**OGGETTO: Relazione e proposta tecnica di sintesi per il PRP ed il Dragaggio del Porto Commerciale di ORTONA.**

PLANIMETRIA DI SINTESI PER LA PROPOSTA DI SISTEMAZIONE DELLA ZONA MANDRACCHIO / MOLTO MARTELLO

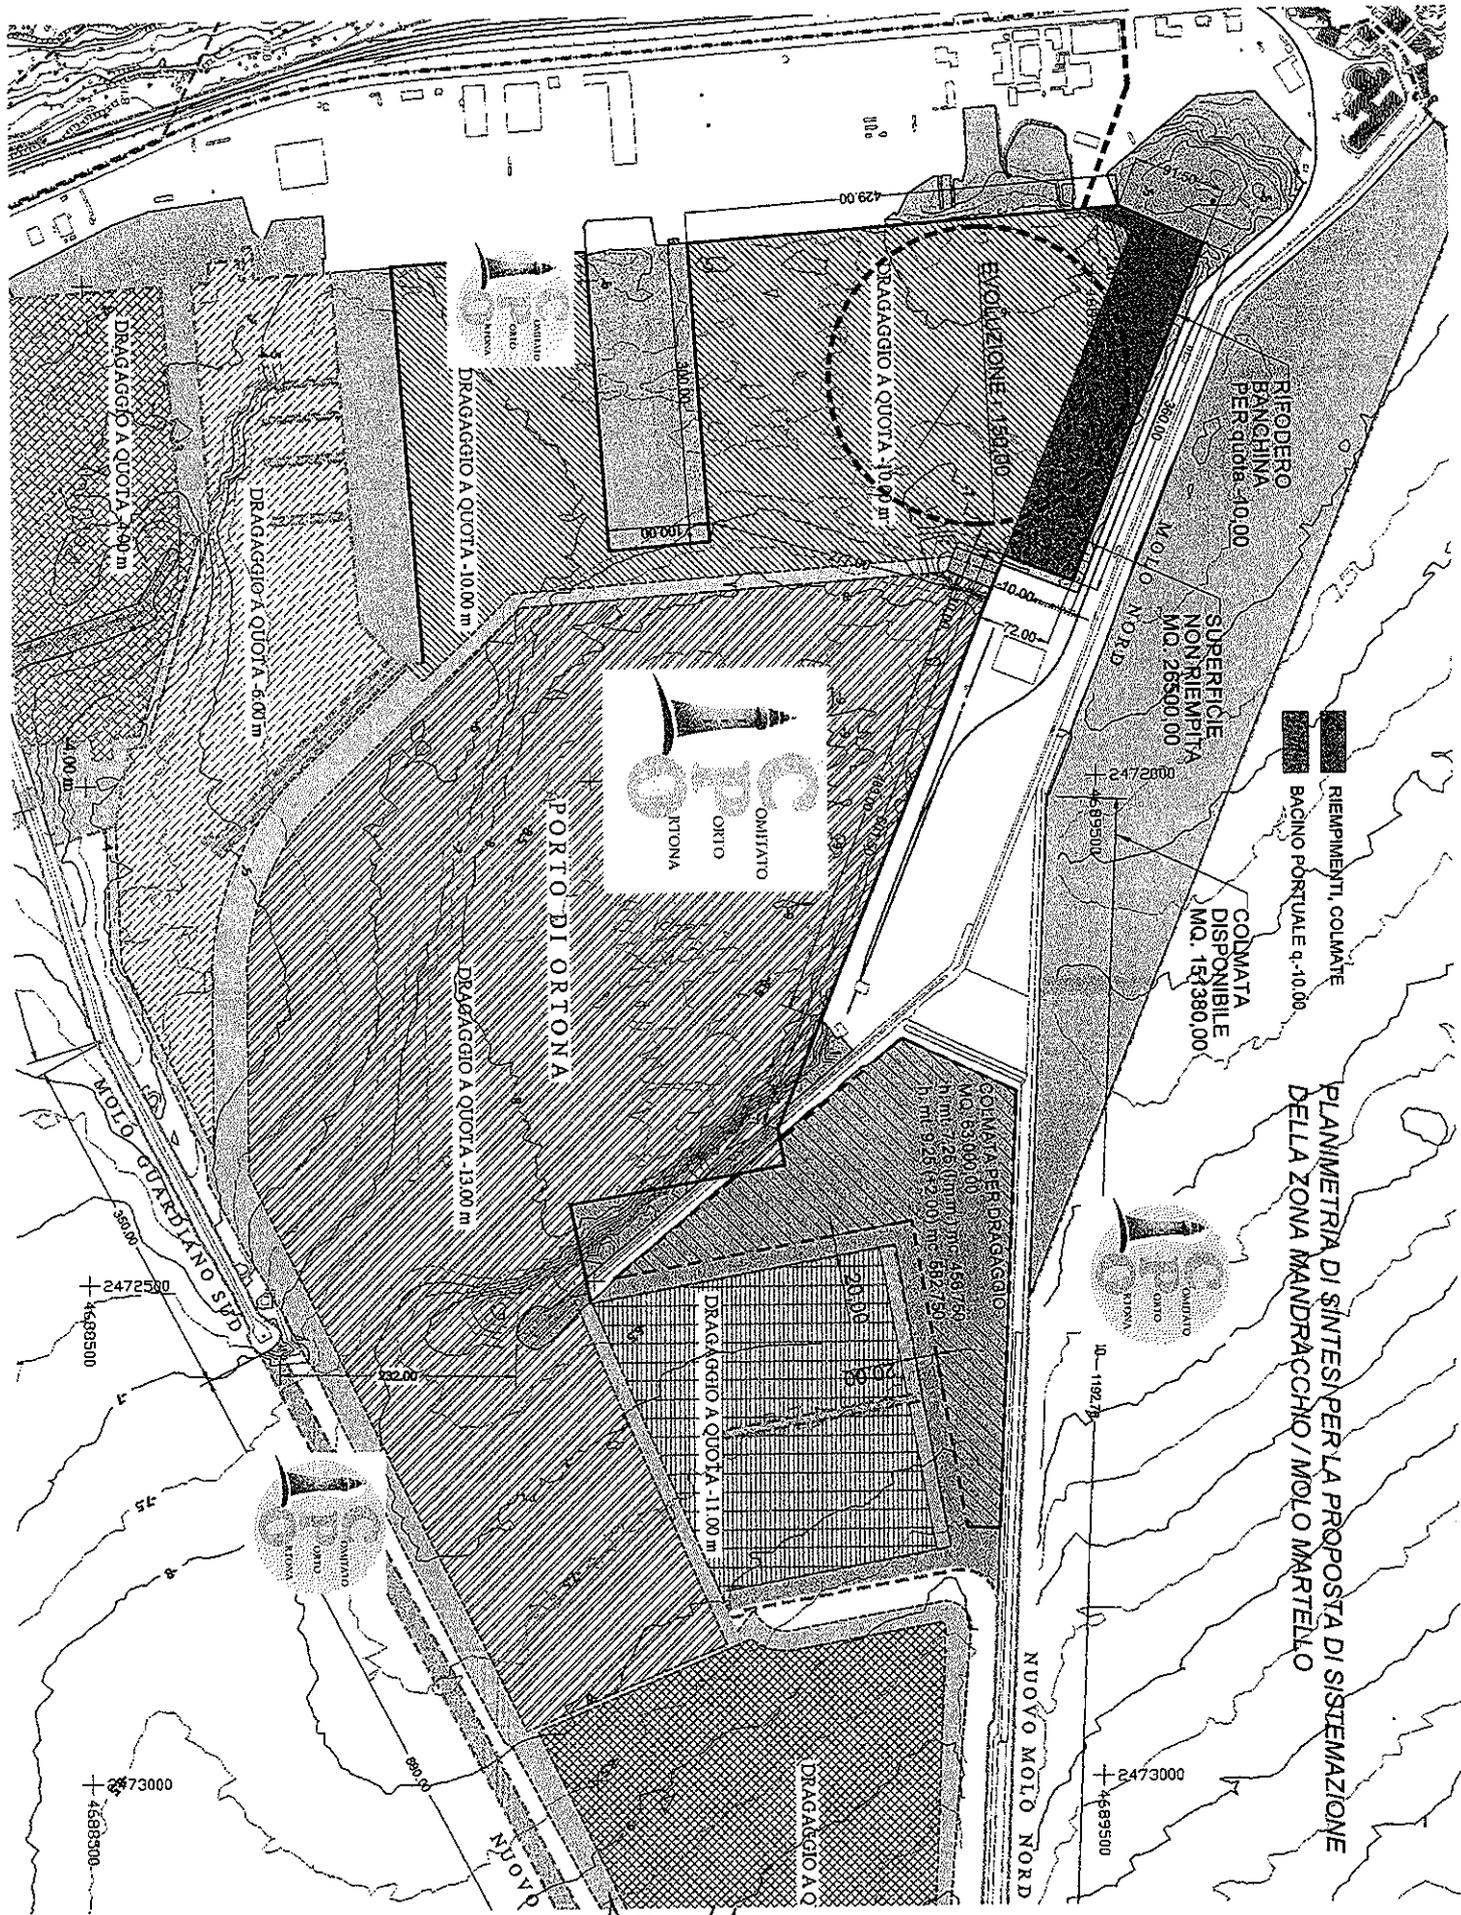
Le aree di dragaggio, individuate nel progetto preliminare sono dispendiose nelle dimensioni in quanto interessano aree non strettamente operative, e non incidono positivamente sull'obiettivo primario che è quello di dotare lo scalo portuale di una canaletta d'ingresso, di un bacino di evoluzione e della zona d'attracco alla banchina nord commerciale di un fondale tutto a  $-10,00$  (tradotto in un fondale operativo a  $-9,50$ ).

Risulta inutilmente dispendioso ampliare l'area di dragaggio verso sud, in aree non interessate alla navigazione, così come è inutile dragare la zona di riva a quota  $-6,50$  quando le banchine sono invasate a  $-6,00$ . Pertanto, anche in considerazione dell'invaso della banchina nord nuova, si valuta un'area di dragaggio con dimensioni e forma diversa ad una quota uniforme di fondale di  $-10,00$ .

Le due casse di colmata ovvero quella individuata da questo Comitato tra il vecchio molo guardiano nord e la nuova diga foranea e quella individuata dai progettisti a tergo del vecchio molo foraneo nord potrebbero asservire a dragaggi nell'ambito regionale con un vantaggio enorme per lo scalo ortonese e la comunità, derivante della creazione a titolo gratuito della base per piazzali operativi.

*Il Comitato convinto della validità di questa soluzione cartografica che darebbe un immediato impulso alla prosecuzione dell'iter ne auspica l'unanime accoglimento in Consiglio Comunale, senza modifica alcuna. Crediamo che, tecnicamente ed economicamente, la proposta del Comitato Porto risulti di facile adozione, in quanto l'attuale zona fra il Molo Mandracchio ed il Molo Martello, rimarrebbe invariata, se non nelle misure strettamente necessarie alla risagomatura per adeguarla ai futuri fondali a -10,00 mt.*
